SERVICE INFO – INA 0123

Roligere motor Ændring fra en stiv remskive til en friløbsremskive

BMW: 320d (E90, E91, E93), 320d xDrive (E90, E91, E93), 520d (E60, E61), 520d xDrive (E60, E61)

Billede 1: Ændring fra en stiv remskive til en friløbsremskive

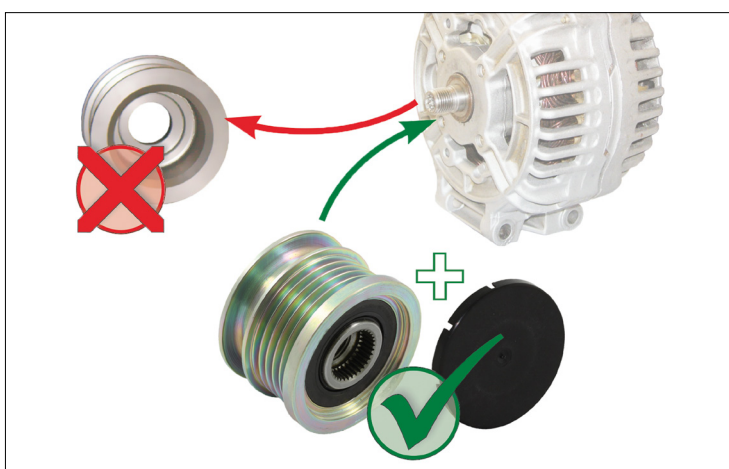
Der produceres muligvis vibrationer og høje lyde fra frontens ekstradrev i de nedenstående køretøjer med en stiv generatorremskive. Disse vibrationer og lyde forårsages af omdrejningsuregelmæssigheder i dieselmotoren, der er større end i benzinmotorer.

Schaeffler Automotive Aftermarket anbefaler, at der i køretøjer med en stiv generatorremskive eftermonteres en friløbsremskive. Bemærk: Den vedlagte installationsvejledning skal ubetinget overholdes!

Friløbsremskiven frigør frontens ekstradrev fra motorens omdrejningsuregelmæssigheder, hvilket sikrer, at polykileremmen kører mere jævnt og roligt. Det medfører, at motoren er mere rolig og at kørslen bliver mere behagelig.
